【公報種別】特許法第17条の2の規定による補正の掲載

【公開番号】特開2020-148334(P2020-148334A)

【手続補正書】

【図 4】

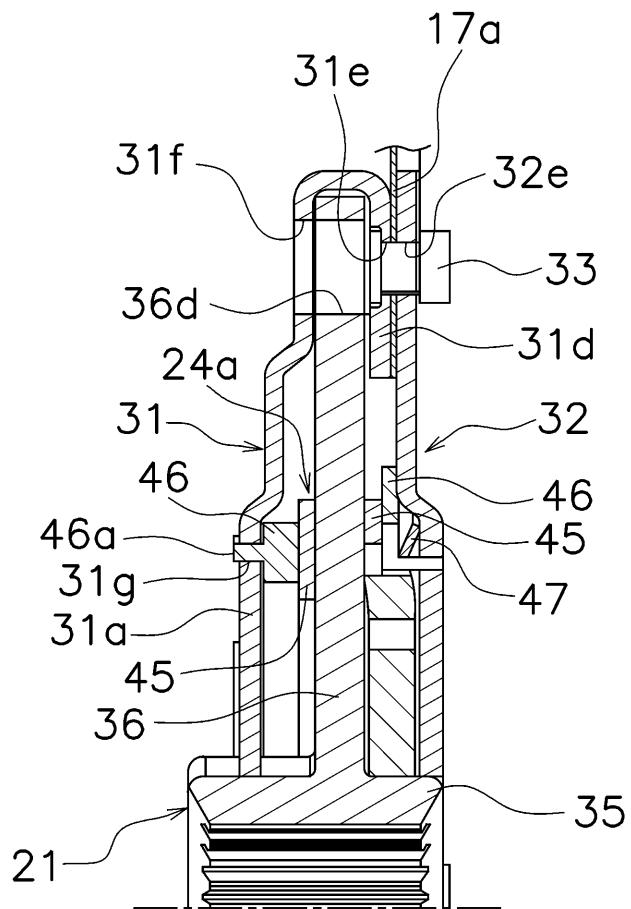
【補正対象書類名】図面

【補正対象項目名】図 4

【補正方法】変更
